„Rekonstrukce polikliniky Zahradníkova (I. etapa)“

Dodatečná informace zadavatele č. 1 k zadávacím podmínkám (dle § 49 zákona)

Dne 28. 7. 2015 obdržel zadavatel následující žádosti o dodatečné informace:

íkova | SO 101 - OKNO TYPU AMERICK

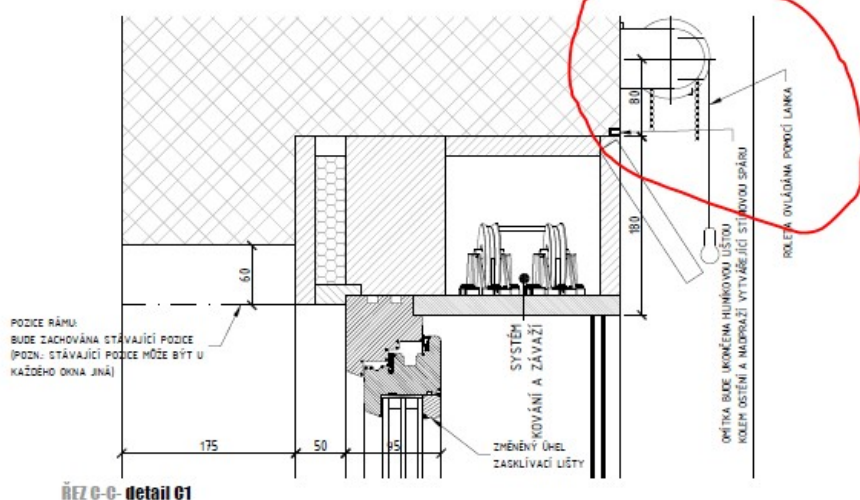
1. V technické zprávě D-101-I-01, je uvedeno, že okna budou opatřena stahovatelnou roletou. Dále už ale není v TZ ani v SVV specifikován materiál rolety. Zda se jedná o látku propustnou či nepropustnou, odrážející světlo, barvu atd. Prosím o specifikaci látky.

Dále prosím o specifikaci, zda jsou rolety po stranách přichyceny do lišt, na lanko, nebo zda pouze visí bez jakéhokoli uchycení.

Ve výkresu „D-101-I-09-1 Okno typu americké, detaily“ je zobrazena roleta v řezu. Můžeme dle toho výkresu usuzovat, že rolety nebudou kryté v boxu?

Ano, rolety nebudou kryté v boxu, budou viditelné, montáž na zeď.

Roleta bude volně visící bez uchycení. V takových případech je na konci látky kovový zátěžový profil.

Účelem rolety je zastínění místnosti (ne zatemnění). Jedná se o látkové rolety ve standardním provedení, propustné pro světlo. Barva bude upřesněna uživatelem.
